島根原子力発電所 2 号炉 津波による損傷の防止

論点 3 防波壁の構造についての設計方針

(コメント回答)

令和 2 年 8 月
中国電力株式会社

鋼管杭式逆T擁壁の解析モデル図（例）

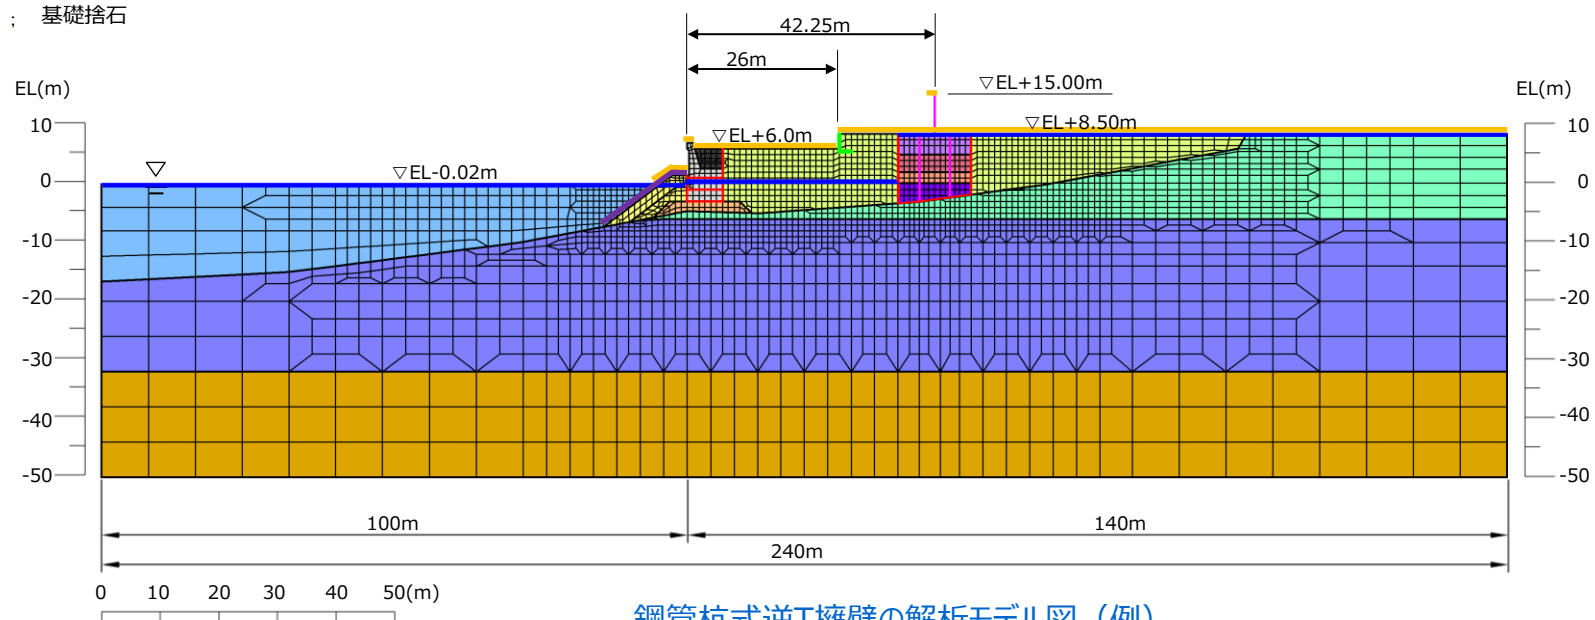
○鋼管杭式逆T擁壁の鋼管杭の根入れ部について、支持地盤への根入れが浅く、水平力に対する支持性能を期待できない可能性があるため、杭先端のせん断抵抗に期待しない設計方針を検討し、構造成立性を説明すること。設計方針は、杭周辺の地盤改良及びグラウンドアンカーの効果に期待して実態に即した内容とし、地盤改良がない区間について地盤改良の追加を検討すること。

- ・鋼管杭について、先端部の岩盤根入れが0.5m程度としていること踏まえ、岩盤からのせん断抵抗に期待しない設計に見直す。具体的には、解析モデルにおいて、鋼管杭先端部をピン結合モデルからジョイント要素モデルに見直す。
- ・上述に併せて、鋼管杭周辺の改良地盤については、「逆T擁壁を支持する」役割を追加し、グラウンドアンカーについては、「逆T擁壁及び改良地盤の滑動・転倒を抑止する」役割に期待する施設として、実態に即してグラウンドアンカーの設計アンカー力を考慮した設計を行う。また、RC床版部については、鋼管杭の海側に難透水層の保持を目的とした幅の狭い地盤改良を実施していたが、他の断面同様、逆T擁壁下部全幅にわたり、逆T擁壁の支持を目的とした埋戻土（掘削ズリ）の地盤改良を追加実施する。
- ・鋼管杭式逆T擁壁の構造成立性については、上記を踏まえた鋼管杭先端における岩盤からのせん断抵抗に期待しないことによる評価結果を示すが、詳細設計段階においては、鋼管杭の先端部が岩盤からせん断抵抗を受けた場合の悪影響の有無についても評価を実施する。
(P19,21～25,37,38,59)

- 防波壁及び鋼管杭は線形はり要素でモデル化する。なお、鋼管杭先端については、岩盤からのせん断抵抗に期待しないモデル化とする。
- 岩盤及び施設護岸は線形平面要素でモデル化する。埋戻土（掘削ズリ）、改良地盤、被覆石及び基礎捨石はマルチスプリング要素でモデル化する。消波ブロックは分布荷重で考慮する。
- 液状化評価対象層である埋戻土（掘削ズリ）は液状化パラメータを設定する。
- 海水は流体要素でモデル化する。
- 防波壁と周辺地盤、鋼管杭先端と岩盤など、要素間の滑り・剥離を考慮する箇所は、ジョイント要素でモデル化する。
- グラウンドアンカーについては、実態に合ったモデル化を実施し、詳細設計段階において説明する。

解析モデル図（改良地盤部の例）

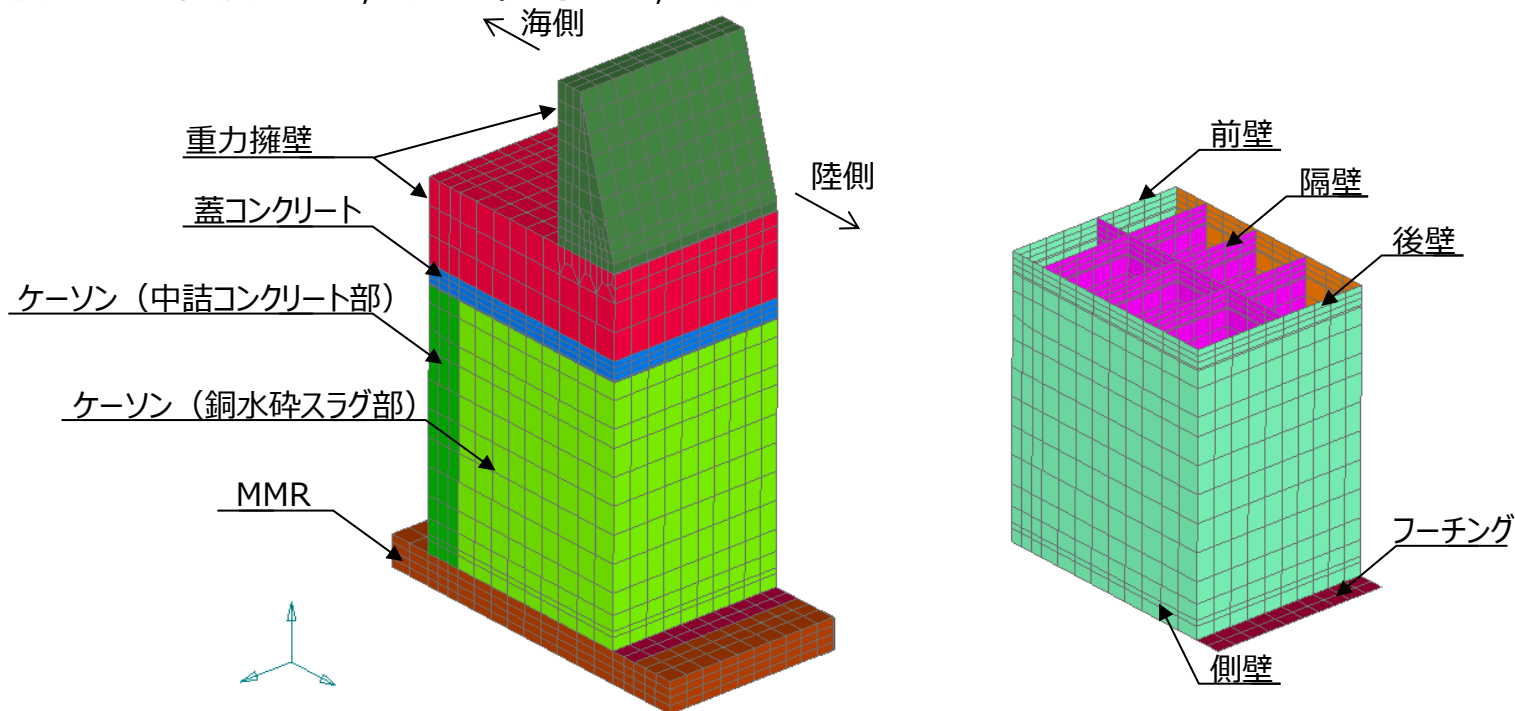
- ・基準地震動 S_s に対して、隔壁、底版、フーチングが塑性化した場合であっても、一体構造の側壁（前壁、後壁、側壁）が弾性状態にとどまり、かつ止水性能を確保でき、防波壁としての構造が耐震設計及び耐津波設計の観点から成立する見通しであること。
- ・3次元FEM解析結果から、地震時の隔壁等がどのような状態（変形、ひび割れ等）になるか。また、その状態が止水性能を担保している側壁にどのような影響を与えるか。
- ・基準地震動 S_s により隔壁等が塑性化した場合、剛性低下を考慮した津波時の強度評価の方針など、耐津波設計上の配慮の必要性について。
- ・基準地震動 S_s 未満の地震により隔壁等が塑性化した場合、隔壁等にひび割れが生じた際の点検補修の要否など、基準に適合する状態の維持及び管理の成立性について。

○波返重力擁壁の構造成立性の見通しにおいて、詳細設計段階で実施する荷重の不確かさケース、物性値のばらつきケース等を踏まえた対応方針及び具体的な対応策を説明すること。

○波返重力擁壁のケーソン構造成立性について、ケーソン高さが高く、砂よりも重い銅水砕スラグが充填されており、地震時における躯体への影響が大きいことから、改良地盤部を代表断面とし、以下のとおり評価を実施した。（P80,82,85,86,109～115）

- ・基準地震動 S_s により隔壁等が塑性化した場合、剛性低下を考慮した津波時の強度評価が困難であることから、前壁、後壁、側壁に加え、隔壁、底版及びフーチングについても、性能目標を「概ね弾性状態に留まること」とし、それに応じた照査を実施する方針に見直す。
- ・基準地震動 S_s 未満の地震により隔壁等が塑性化した場合、ひび割れが生じた際の点検や基準に適合する状態の維持及び管理を実施することが困難であることから、上記同様、隔壁等の性能目標を「概ね弾性状態に留まること」とし、それに応じた照査を実施する方針に見直す。
- ・改良地盤部のケーソンは、基準地震動 S_s に対して、前壁、隔壁、底版及びフーチングの構造成立性を確認したが、後壁及び側壁について、発生応力が許容限界（短期許容応力度）を上回ったことから、当該部材については遮水性を保持することが出来ない可能性がある判断し、中詰材の一部を改良（固化処理等）することで津波防護施設としての性能を保持させる設計とする。また、詳細設計段階において、ケーソンの照査結果を踏まえ、中詰材の改良範囲及び仕様を適切に設定して必要な剛性を確保し、ケーソンの構造部材について津波防護施設としての性能を保持させる設計とする。
- ・3次元FEM解析結果によると、後壁及び側壁について、一部の要素について、弾性状態に留まらず塑性域に入ることを確認したことから、遮水性の保持を目的に、中詰材の一部の改良（固化処理等）を実施する。

○波返重力擁壁のうち、改良地盤部については後壁及び側壁について発生応力が許容限界（短期許容応力度）を上回る結果となったことから、中詰材の一部を改良（固化処理等）する設計とする。また、詳細設計段階において、試験等により中詰材の解析用物性値を確認するとともに、ケーソン隔壁内に実施する中詰材改良の仕様と範囲については、地震時及び津波時の荷重の不確かさ及び物性値のばらつきを考慮し、設定する。（P109～115）
